**BRUXELLES. Boulevard Emile Bockstael, Avenue Houba de Strooper
(= partiellement en zone de protection du Square Clémentine)**

**PERMIS D'URBANISME: Mettre des accès PMR à la Station
Stuyvenbergh via l'installation de plusieurs ascenseurs, dont deux
en voirie**

Avis de la CRMS

Visualisations 3D du nouvel édicule « Bockstael » (visuels extraits du dossier de demande).

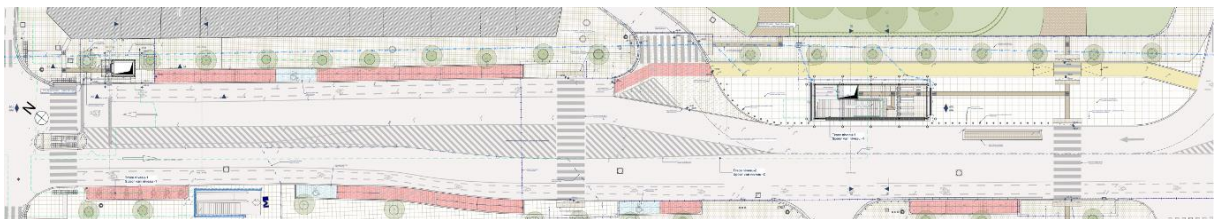
L'Assemblée se montre en revanche **défavorable quant à l'implantation et la matérialité du nouvel accès « Bockstael »** :

- Le nouvel édicule, de dimensions particulièrement imposantes, est implanté à même la chaussée, ce qui obstrue la perspective monumentale du boulevard. Il altère en outre les vues vers et depuis le square Clémentine classé.
- Les aménagements projetés rompent avec la linéarité caractéristique de la typologie du boulevard (piste cyclable formant des coudes, trottoir élargi de forme irrégulière, largeurs de chaussées variables, multiplication des marquages au sol).
- L'expression et la matérialité de l'édicule s'inscrivent en brèche avec le paysage urbain et manquent d'intégration et de qualité architecturale (socle en béton, volet roulant, signalétique « métro » dédoublée, multiplication de potelets).

La CRMS rappelle que la création d'accès aux stations de transport en commun, bien qu'elle soit conditionnée par des contraintes fonctionnelles, doit aussi, comme toute intervention dans l'espace public, se réaliser dans le respect et la compréhension du paysage urbain extérieur et reposer sur une vision globale des lieux et de leurs caractéristiques spatiales et esthétiques (composition, perspectives, matériaux, formes urbaines, végétation, colorimétrie, etc.)¹. Cet objectif n'est pas atteint ici et l'atteinte au paysage urbain est important. La CRMS demande de **revoir le projet du nouvel édicule dans le sens d'une meilleure intégration, en renonçant à l'implantation à même le boulevard**, par exemple en l'intégrant avec finesse et grand soin au plan du square Clémentine.
